Рабочая группа по пассивной безопасности

Пятьдесят седьмая сессия

**Правила № 129 (усовершенствованные детские
удерживающие системы)****Предложение по поправкам серии 01
к Правилам № 129 (усовершенствованные
детские удерживающие системы)****Представлено экспертом от Франции***

Рис. 2
Размеры алюминиевой опорной пластины и алюминиевой опорной пластины спинки сиденья

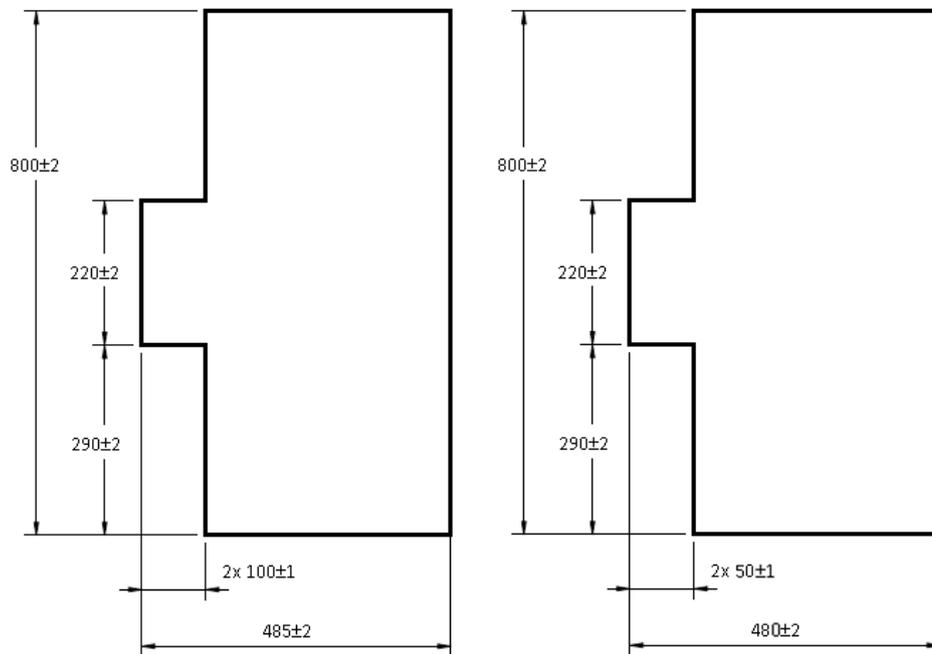
"3.1.2 жесткое основание ~~изготовленного из жесткого металлического листа~~ сиденья, размеры которого приведены в добавлении 1 к настоящему приложению. ~~Задняя часть сиденья изготавливается из жесткого металлического листа. Передняя часть сиденья также выполняется из трубы диаметром 20 мм~~".

Приложение 6, включить новое добавление 1 следующего содержания:

Вид сверху – Стенд с креплениями ISOFIX (общий допуск: ±2 мм)

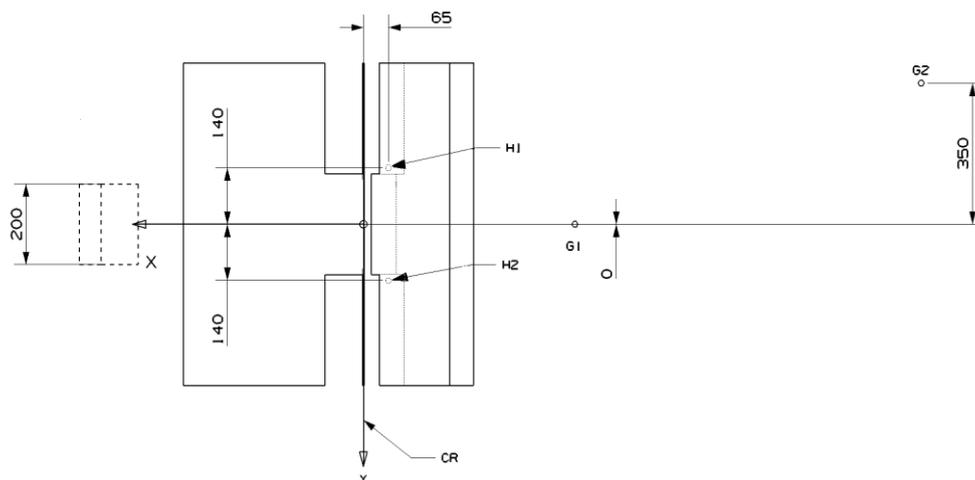
Приложение 6, добавление 2 изменить следующим образом:

1. Детали креплений должны быть расположены в соответствии с приведенным ниже рисунком.
2. В случае **усовершенствованных** детских удерживающих систем размера i "универсальной" категории, категории "для конкретного транспортного средства" и категории "ограниченного использования" применяют следующие точки крепления: H₁ и H₂.

3. Для испытания **усовершенствованных** детских удерживающих систем с верхним страховочным тросом используют крепление G₁ или G₂.
4. В случае **усовершенствованных** детских удерживающих систем с опорой для ног техническая служба отбирает крепления, используемые в соответствии с пунктом 3 выше, после регулировки опоры, как это указано в пункте 7.1.3.6.3 настоящих Правил.

Геометрические параметры усовершенствованных детских удерживающих систем размера i

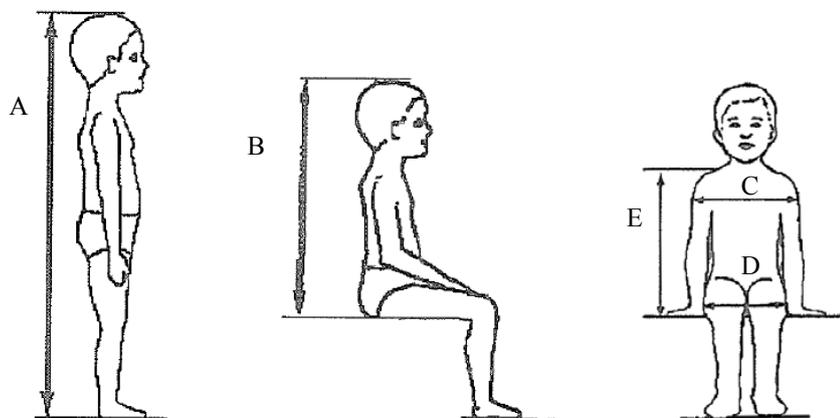
Приложение 18 изменить следующим образом:
